**Avis délibéré de la Mission régionale
d'autorité environnementale de Bretagne sur
le projet du Parc éolien de Ty Nevez Mouric,
communes de Bourbriac et de Pont-Melvez (22)**

Avis délibéré n° 2018-005797 du 8 novembre 2018

RAPPORT DE L'INSPECTION DES INSTALLATIONS CLASSÉES

Objet : Installations classées pour la protection de l'environnement
Demande d'autorisation unique d'exploiter un parc éolien de Ty Nevez Mouric sur les
communes de Bourbriac et Pont-Melvez
Société EDPR France Holding

Carte 35 - Présentation des corridors et territoires de chasse présentant un enjeu pour les chiroptères

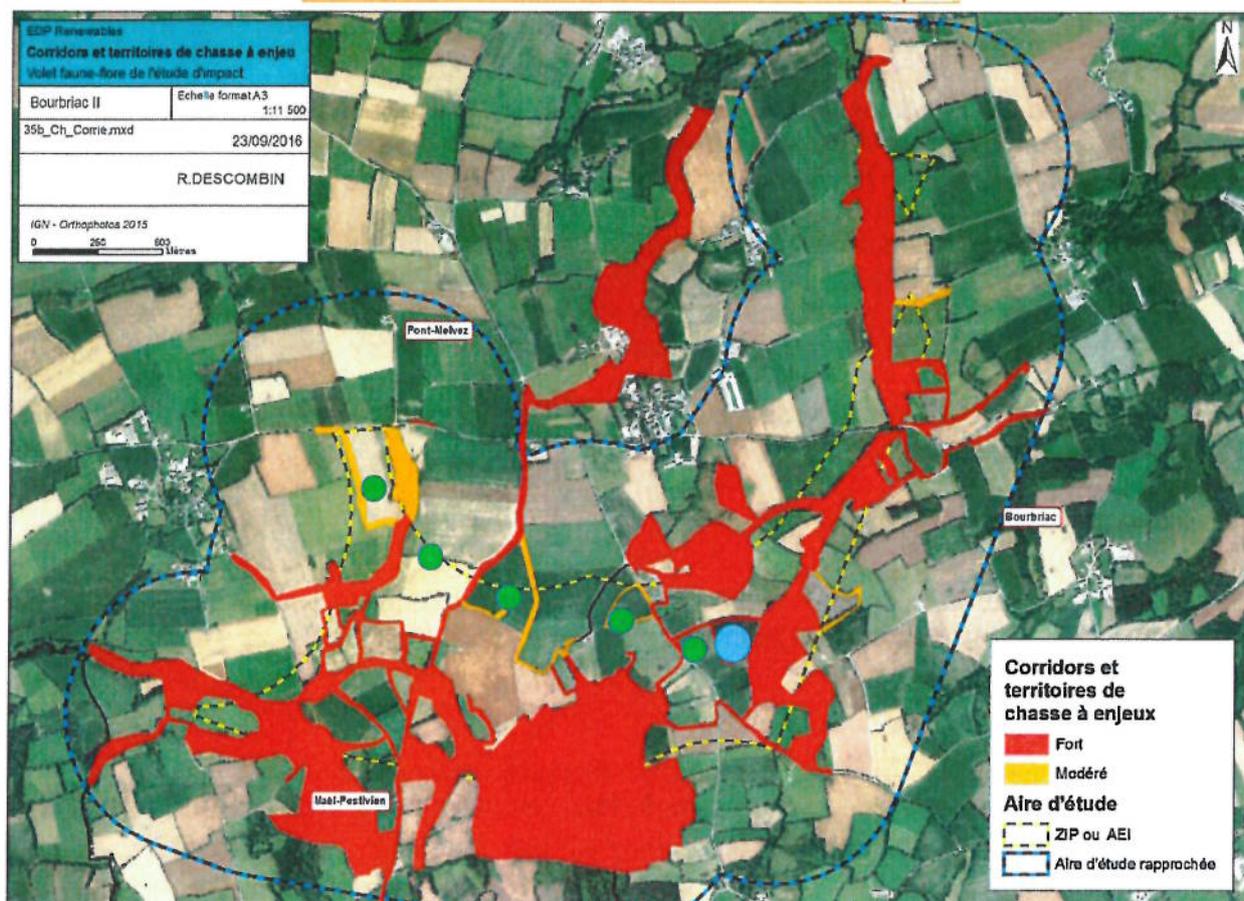
Malgré les études menées et leurs conclusions, l'étude d'état initial ne conclut pas à la nécessité d'un évitement pour l'implantation de l'éolienne la plus orientale (E5, cf. recommandation supra). Ce point est d'autant plus important que l'intérêt et l'attractivité de la parcelle forestière qui l'avoisine à l'Est ne sont pas pris en compte (voir carte page suivante).

L'Ae recommande de prendre en compte le milieu forestier attenant à l'éolienne E5, et son attractivité pour les espèces.

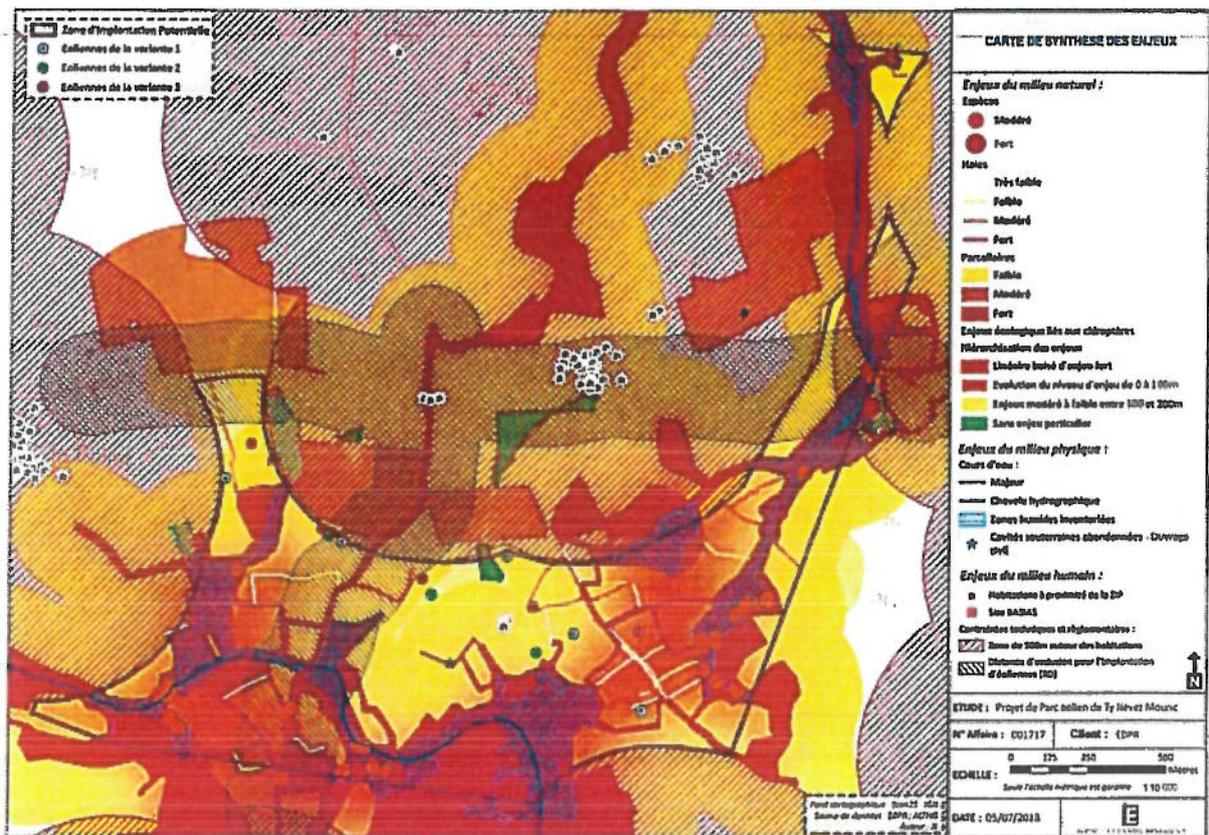
Le tracé de raccordement du câble de l'éolienne E1 à E2 traverse une zone humide. Le câble sera passé en forage dirigé. L'analyse des impacts de ce tracé par rapport aux zones humides a été complétée de façon satisfaisante dans le dossier. Il sera nécessaire de prévoir une prescription dans l'éventuel projet d'arrêté concernant l'interdiction d'apport de matériaux exogènes (type sable ou gravier) pour le rebouchage de la tranchée pour le passage des câbles de raccordement.

➤ Afin de prévenir tout impact potentiel sur les zones humides à proximité des éoliennes, une prescription sera proposée dans le projet d'arrêté sur les modalités pratiques à adopter pendant la phase de travaux.

Enjeux chiroptères et implantation des éoliennes (p 139 étude d'impact)

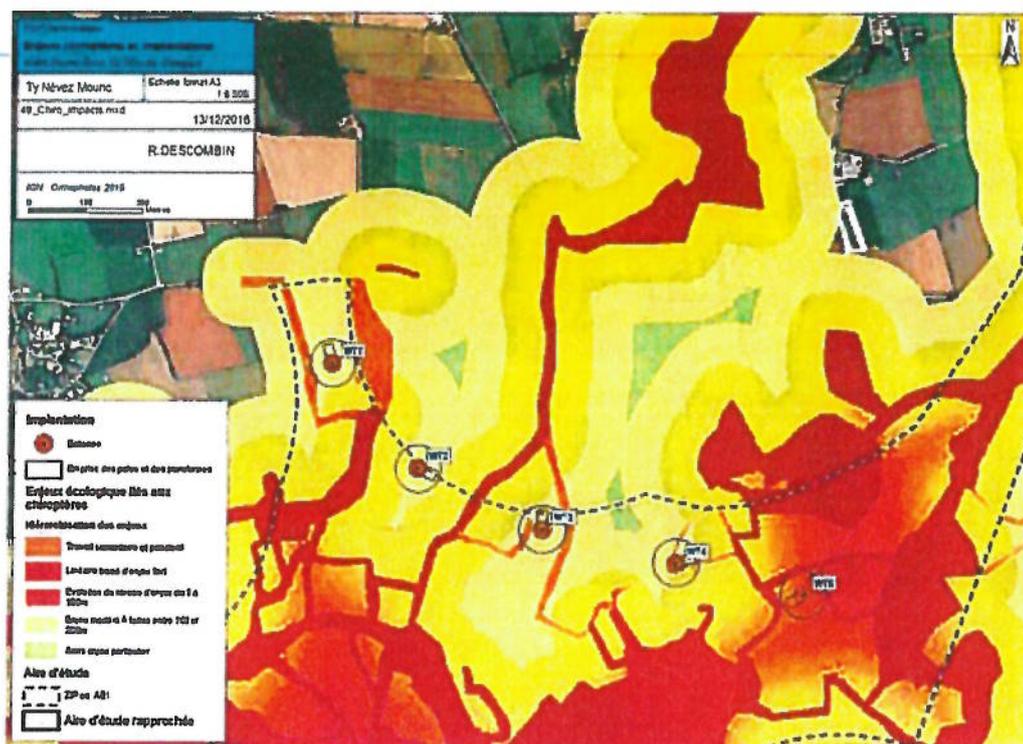
Le bridage proposé interviendra par : vents inférieurs à 6 m/s, température supérieure à 11,5°C et en absence de pluie. Au vu des enjeux, la DDTM propose de le renforcer pour les éoliennes E3 et E4 sur toute la période d'activité des chiroptères.

- Ainsi, au vu de ces éléments, et sous réserve de prévoir dans le futur arrêté d'autorisation des prescriptions sur les conditions de bridage et sur le suivi (chiroptérologique et avifaunistique) commun aux 3 parcs voisins, l'inspection juge que la réponse du pétitionnaire peut être considérée comme satisfaisante.
